調查報告

壹、案由：據悉，新北市政府環境保護局通過「新北市新店區灣潭自辦市地重劃區重劃案」環境影響評估審查，其對於新店溪流流域之影響為何？有深入瞭解調查之必要案。

圖2 新店溪函理工程布置圖

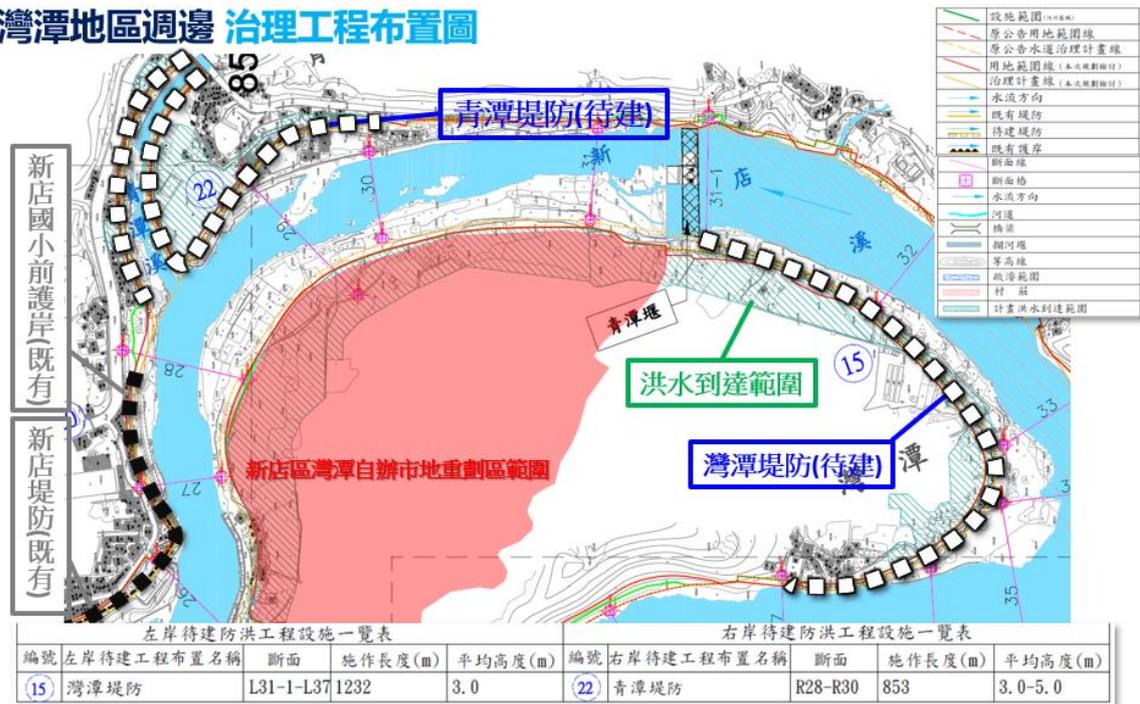
(二)另據經濟部111年11月24日以經授水字第11120217110號函核定「淡水河水系新店溪治理計畫(第1次修正)(覽勝大橋至碧潭堰)」，本案灣潭地區附近之待建堤防為青潭堤防，欲施作長度為853公尺，相關治理工程布置圖與待建堤防一覽表，如下所示。

- (三)水利署表示，考量年度預算編列及人力分配，新店溪治理工程仍建議以表列優先施作河段(約5.6公里)辦理，青潭堤防非列於優先治理之河段，將於優先辦理河段完成後依序辦理，因優先施作河段較多，目前評估暫於120年之後辦理。
- (四)惟據上開附錄8第4-14頁，灣潭地區設置擋土構造物後造成水位抬升2~4公分，右岸會增加淹水面積，且水利署規劃於右岸斷面28-30設置青潭護岸加高1,320公尺，達100年重現期防洪標準，將可免於洪患的影響。此與經濟部111年11月24日核定之治理計畫長度853公尺不同，且因青潭堤防非屬水利署定義之優先施作河段，需俟120年後方能辦理，倘開發單位將擋土構造物建置完成後，發生颱風或豪大雨襲擊新店地區，造成新店溪右岸斷面28至31間附近土地或民宅積水、淹水，矛頭將指向青潭堤防未建或左岸灣潭重劃區，造成民怨。
- (五)綜上，經濟部111年11月24日核定水利署所送「淡水河系新店溪治理計畫(第1次修正)(覽勝大橋至碧潭堰)」，其中待建堤防總長度為10,717公尺。涉及本案灣潭重劃區附近之青潭堤防、灣潭堤防，非屬治理計畫中優先施作之待建堤防，需俟上游災損河段(約5.6公里)之堤防興建完成後，始依序辦理。水利署及新北市政府允宜研謀因應對策，審慎考量灣潭重劃會自建堤防興築情形，避免以對岸為壑，保護沿岸居民之生命財產。
